Audi, Seat, Skoda, VW

Sl. 1: MX spojka

Sl. 2: Disk odvajanja

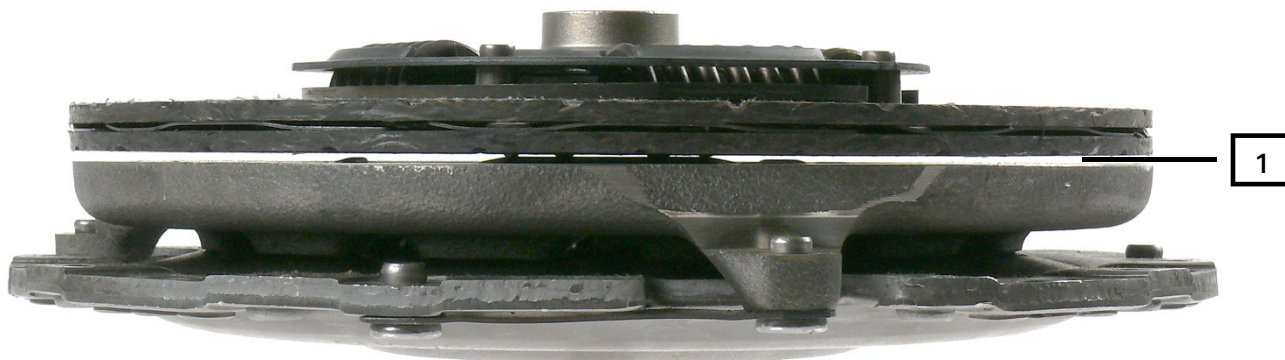
Na disku odvajanja MX spojke, nastala je promjena konture. U demontiranom stanju, disk spojke može nalijegati iznutra na pritisnom tanjuru spojke. Između diska spojke i pritisne ploče može, prema izvedbi, postojati raspor (1). To ne predstavlja nikakav nedostatak.

Nakon stručno izvedene montaže MX spojke, ista je ispravno smještena i potpuno funkcionalna.
